Errichtung und Betrieb Deponie für Inertabfälle
DK0, Freiesleben Schacht, LK Mansfeld-Südharz

LAGB-Nr.: 381/2016

Stellungnahmen zum Vorgang Nr. :381/2016

Errichtung und Betrieb Deponie für Inertabfälle DK 0 Freiesleben-Schacht

Anlage: Kartenausschnitt Altbergbau Maßstab 1 : 4000

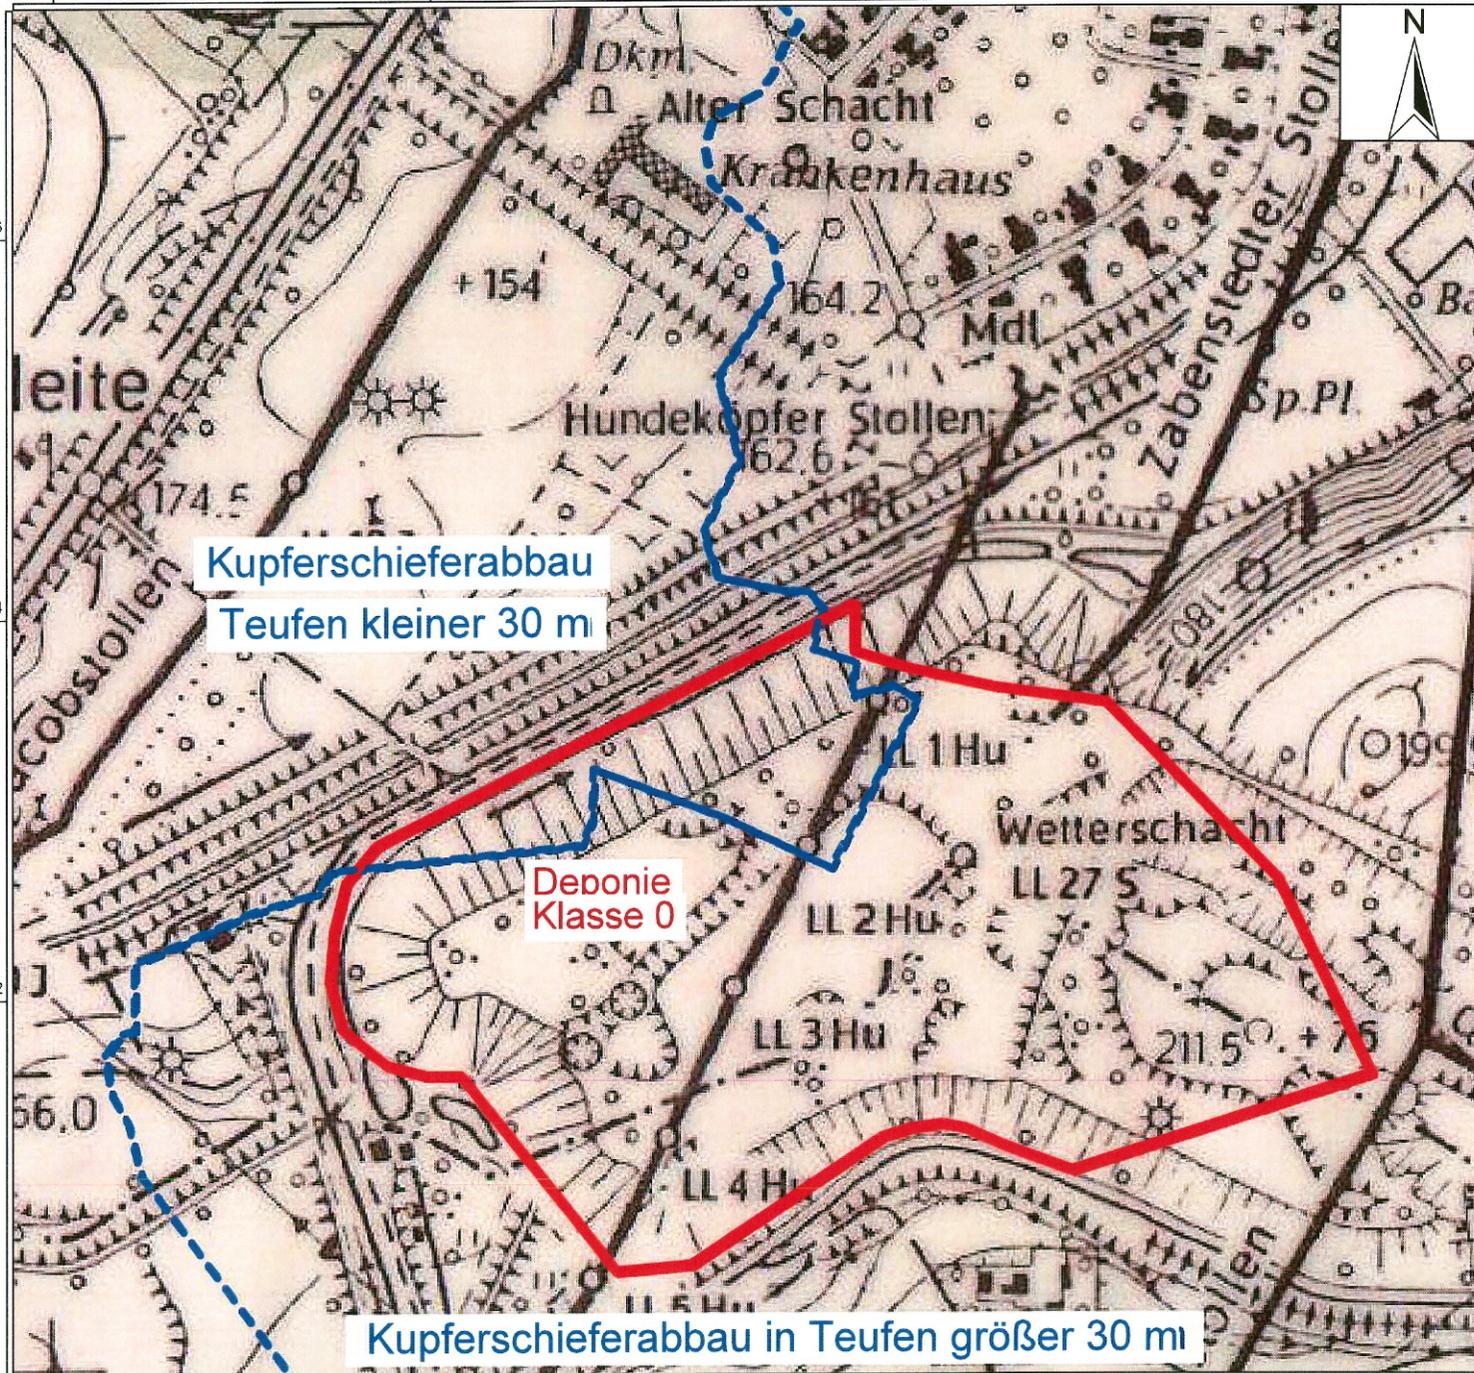
Für den Bereich des oberflächennahen Kupferschieferabbaus (**Teufe kleiner 30 m**) sind Tagesbrüche (örtliche trichterförmige Einbrüche der Tagesoberfläche als Folge des Zu Bruchgehens noch vorhandener Grubenbaue) bis zu einem Bruchdurchmesser von 2 m nicht völlig auszuschließen.

Wobei es beim Zusammenbruch von Schächten (hier der Lichtlöcher 2 bis 4 des Hundeköpfer Stollens) zu weit größeren Tagesbruchdurchmessern kommen kann. Über den Zustand der Lichtlöcher und dessen Verwahrungszustand liegen mir keine Angaben vor.

Im Bereich des Kupferschieferabbaus in Teufen größer als 30 m bildet der in der Anlage dargestellte Wetterschacht LL 27 S die größte Gefahr. Auch hier gibt es keine Informationen über den Verwahrungszustand des Schachtes. Laut Altriss hat dieser eine Teufe von 68,50 m. Es ist durchaus vorstellbar, dass er abgebohrt wurde und ein großer Teil der Schachtröhre noch offen ist.

Für den Bereich mit oberflächennahem Abbau, als auch für die (Lichtlöcher) LL 1Hu bis LL 4Hu und insbesondere im Bereich des Wetterschachtes gilt:

Die Lichtlochbereiche und der Wetterschacht sind vor weiteren Gewinnungsarbeiten einzumessen und ausreichend abzustecken. Hierzu können die mir vorliegenden risslichen Unterlagen eingesehen werden.

Beim Abbau von Schottermaterial in diesen Bereichen ist höchste Vorsicht geboten, da keine genauen Informationen über den Verwahrungszustand der Lichtlöcher 2 bis 4 als auch über den Wetterschacht bekannt sind. Ein Überfahren dieser Bereiche mit schwerer Technik ist aus sicherheitstechnischen Gründen nicht zulässig. Nach dem Abräumen dieser Bereiche und bevor diese mit Deponiematerial wieder überkippt werden sind die ggf. aufgefundenen Tagesöffnungen zu sichern.

Diese Sicherungsmaßnahmen können hier nur im Einleiten geeigneter bautechnischer Maßnahmen liegen, die mit dem LAGB nochmals abzustimmen sind. Das heißt, sie sind ggf. mit einer ausreichend bewährten Betonplatte abzudecken. Diese Arbeiten sollten dann von einer Fachfirma durchgeführt werden. Sie sind zu dokumentieren und dem LAGB zur Verfügung zu stellen.
